Adviesrapport Toegankelijkheid

Toegankelijkheidstoets

Locatie: Bussum Centrum

Datum keuring: 29-01-2019

Gehandicaptenparkeerplaats Nassaulaan

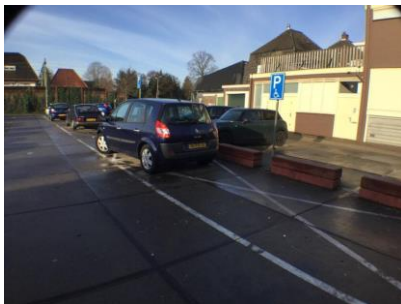
Er ontbreekt markering rondom de gehandicaptenparkeerplaats.

Hierdoor is het voor bezoekers niet duidelijk hoe zij de auto moeten parkeren en is er te weinig ruimte om in te stappen met een rolstoellift.

Zorg voor markering, bijvoorbeeld door middel van hoog contrasterende lijnen van minimaal 10cm breed om het gehele vak heen (600x350cm).

Bushalte Wilhelminaplantsoen

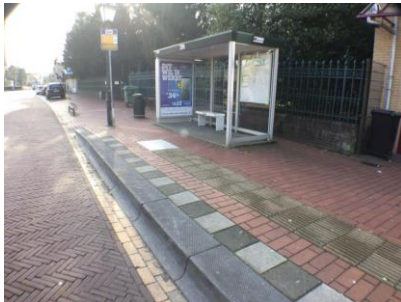
Er ontbreekt noppenprofiel bij de instapplaats.

Hierdoor kunnen blinde bezoekers zich moeilijk oriënteren naar de instapplaats van de bus.

Onderzoek de mogelijkheden om een noppenprofiel bij de instapplaats te plaatsen.
